Comune di Viguzzolo

Oggetto: Verifica di assoggettabilità a VIA ex art. 19 D.lgs 152/06 di progetto impianto agrivoltaico avanzato e relative opere di connessione della potenza di picco di 23,04 MWp denominato “Viguzzolo” da realizzarsi nei comuni di Viguzzolo e Pontecurone (AL). – OSSERVAZIONI

Il Comune di Viguzzolo esprime qui le proprie osservazioni sullo studio preliminare e ambientale depositato e sui relativi allegati.

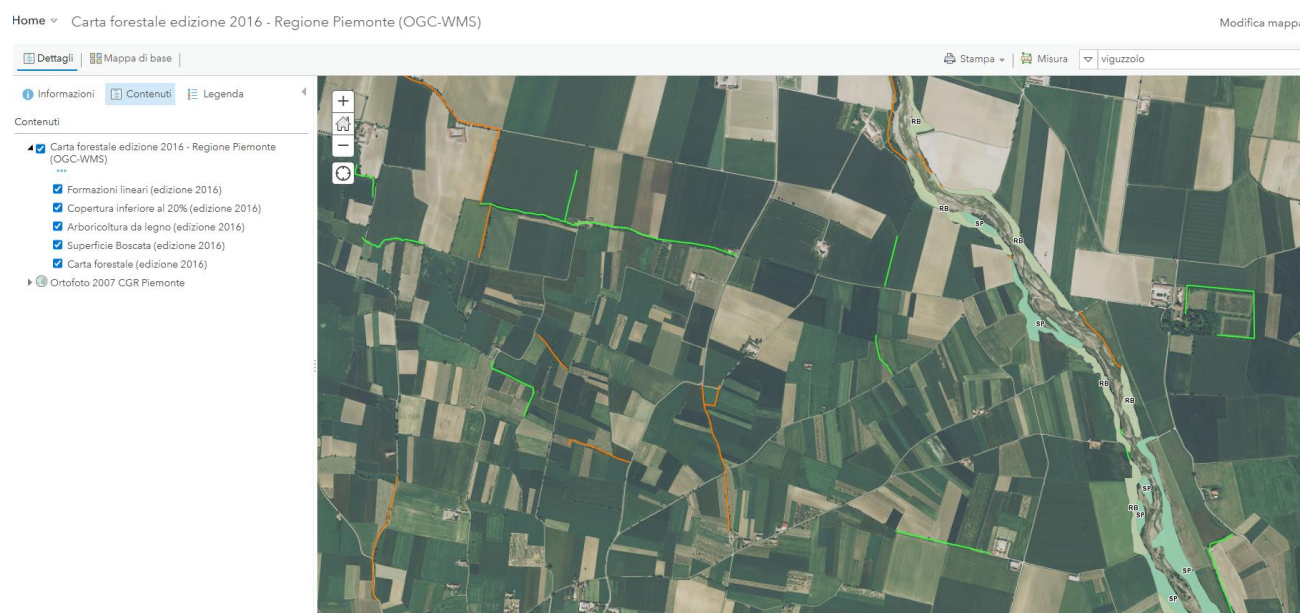
Rispetto alla **tavola P2** che riporta i Beni Paesaggistici presenti nel territorio regionale e tutelati ai sensi degli artt. 136, 142, 157 del Codice dei beni culturali e del paesaggio, si evidenzia che l’area catastale risulta interferire con le aree tutelate per legge ai sensi dell’art 142 del D.lgs n 42/2004 della lettera c) fiumi, torrenti i corsi d’acqua e lettera g) territori coperti da foreste e da boschi , mentre la relazione e gli elaborati affermano che “Si precisa che l’area di impianto è esterna a tali aree come si evince dalle immagini a seguire.”

- Si evidenzia che gli elaborati non chiariscono la destinazione delle aree che insistono sulle parti interferite dalle aree tutelate;

- Si fa presente inoltre che relativamente all'aggiornamento della banca dati di riferimento per l'individuazione dei territori coperti da foreste e da boschi di cui all'articolo 142, comma 1, lettera g) del D.lgs. 42/2004, la "CARTA FORESTALE - EDIZIONE 2016") costituisce riferimento per l'attività autorizzatoria.

La "carta forestale" evidenzia formazioni lineari all'interno dell'area di intervento che non risulta evidenziata all'interno degli elaborati. Si sottolinea invece che le " linee di azione" per l'ambito 74, prevedono *"Riconnessione delle aree urbane e infrastrutturate al tessuto rurale circostante, delineando corridoi a verde, salvaguardando le aree agricole intercluse e la conservazione e il ripristino delle alberate campestri (siepi, filari, fasce boscate) lungo corsi d'acqua, fossi, viabilità, limiti di proprietà ed appezzamenti coltivati."*
